EKSTERN KVALITETSSIKRING AF FORUNDERSØGELSE AF SYDLIG RING 5

NOTAT

A237059

A237059-002-01

Figur 4-1: Tilslutningsanlæg og forbindelsesplan ved Køgevej. Kilde: Snit fra tegning 93010-1042

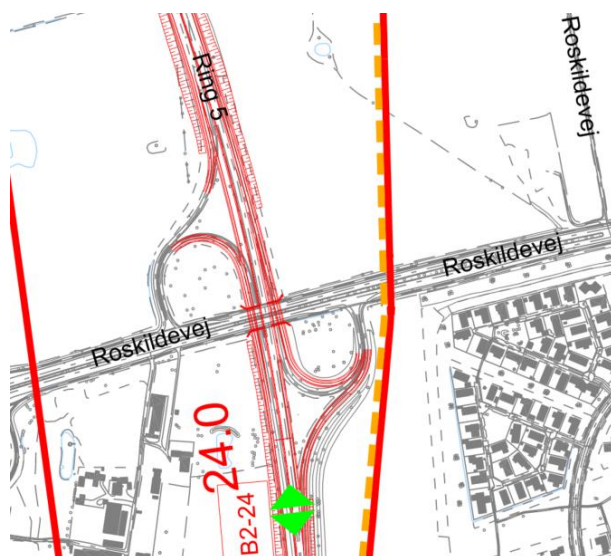
Trafiksikkerhedsrevisor anbefaler, at B-anlæg undgås, fordi *"B-anlæg giver generelt trafikanterne en forståelsesmæssig udfordring, da trafikanter på sekundærvejen vil opleve, at den ene tilslutningsrampe i anlægget fører i modsatte geografiske retning af, hvad de kunne forvente. F.eks. skal de svinge til venstre for resulterende at komme til højre ad den overordnede vej. Dette forhold medfører øget risiko for fejlkørsel i anlægget, pludselige vognbaneskift og uhensigtsmæssige vendemanøvrer. Erfaringsmæssigt er der desuden en hyppigere forekomst af spøgelsesbilister, som ufrivilligt starter i B-anlæg"*.

En yderligere begrundelse, som ikke nævnes i revisionsrapporten, er at skarpe kurver på ramper bør undgås i det omfang dette er muligt, da disse kan føre til trafikanter, der kører af vejen pga. for høj hastighed. Sløjferamper med min. 50 m kurveradier er indenfor de normale regler. Den planlagte nedsættelse af hastighedsgrænsen på udvalgte ramper til 40 km/t er positivt tiltag ud fra et trafiksikkerhedsmæssigt synspunkt, men kan ikke forventes at blive respekteret af alle, hvorved der er risiko for ulykker. En yderligere forbedring er opsætning af baggrundsafmærkning til sikring af trafikanternes opmærksomhed.

Som eksempel nævnes TSA ved Køgevej. I vejteknisk rapport side 170 og 177 nævnes ruderanlæg som alternativ dette sted.

Det bør i projektets næste fase undersøges om der kan anvendes ruderanlæg.

COWI anbefaler i tråd med trafikikkerhedsrevisor, at mulighederne for ruderanlæg, ud fra trafikikkerhedsmæssige hensyn genvurderes i de følgende faser, der hvor det fysisk er muligt.
